**ARPAT - DIREZIONE TECNICA - Settore VIA/VAS**  
Via Ponte alle Mosse, 211 - 50144 - Firenze

26 Marzo 2024

**Oggetto:** AUTOSTRADA A1 MILANO-NAPOLI - Tratta Firenze Sud/Incisa Valdarno - Commento al rapporto TECNE sull'attività di monitoraggio trimestre *Ottobre-Dicembre 2023*.

Figura 1: stazione di monitoraggio fissa A1-FS-RA-A3-02 media giornaliera PM<sub>10</sub>, confronto con la media di PTS della campagna di misura effettuata nel trimestre in esame nelle stazioni A1-FS-BR-A2-01 e A1-FS-RA-A2-03, dati IV trimestre 2023.

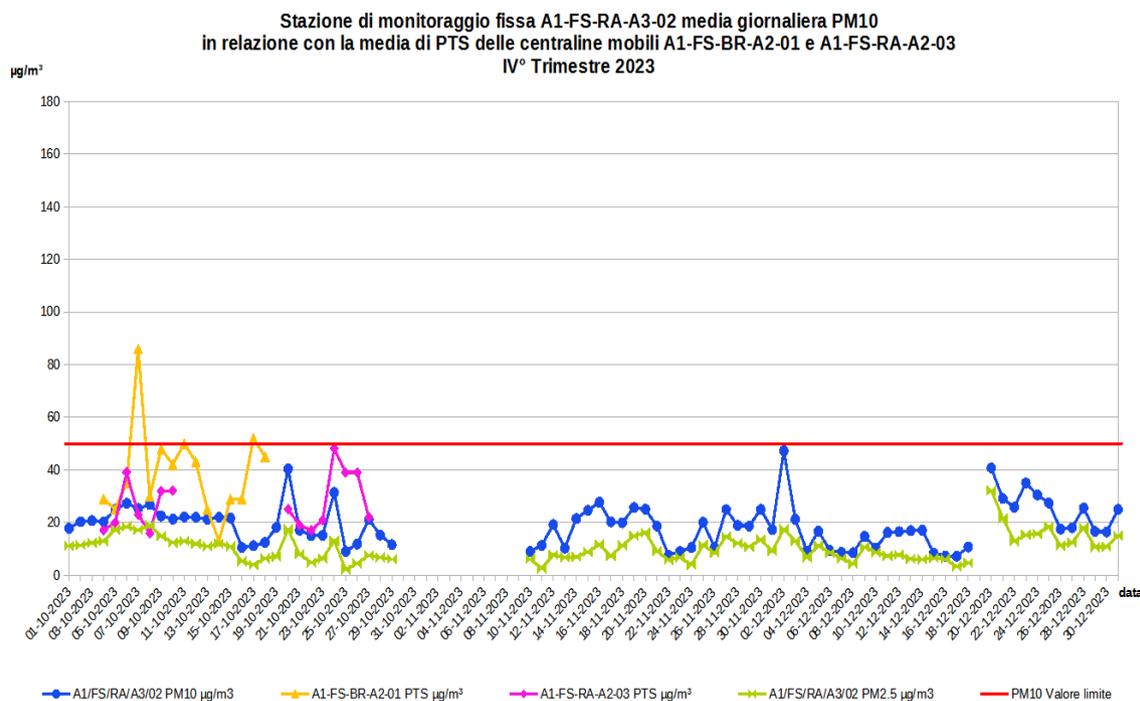
In Figura 1 (riportata nel paragrafo relativo alla stazione A1-FS-RA-A3-02) è rappresentato il grafico delle concentrazioni di PM10 rilevate dalla stazione fissa A1-FS-RA-A3-02, con il relativo valore giornaliero di PTS della stazione mobile A1-FS-BR-A2-01.

In generale i valori di PM<sub>10</sub> della stazione A1-FS-RA-A3-02 seguono l'andamento della contemporanea media giornaliera di PM<sub>2.5</sub> (Figura 1).

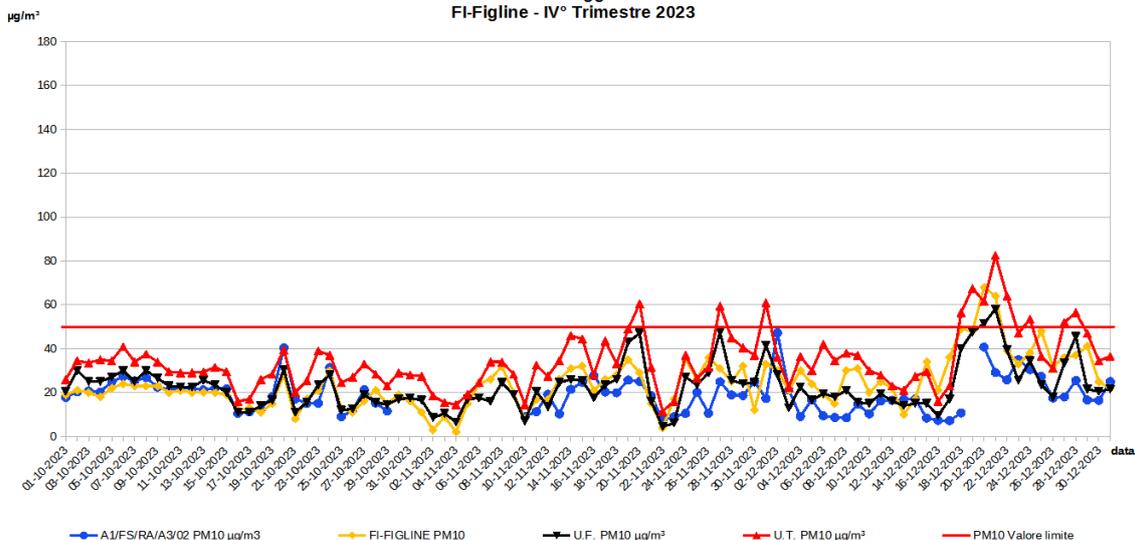
Nella Figura 2 si osserva come le concentrazioni di PM<sub>10</sub> misurate dalla stazione fissa A1-FS-RA-A3-02 siano sostanzialmente confrontabili con quelle di PM<sub>10</sub> delle stazioni pubbliche prese come riferimento nell'Agglomerato di Firenze (urbane traffico FI-Gramsci, FI-Mosse, urbane fondo FI-Scandicci e FI-Bassi) e della stazione FI-Figline della Zona Valdarno Aretino e Valdichiana.
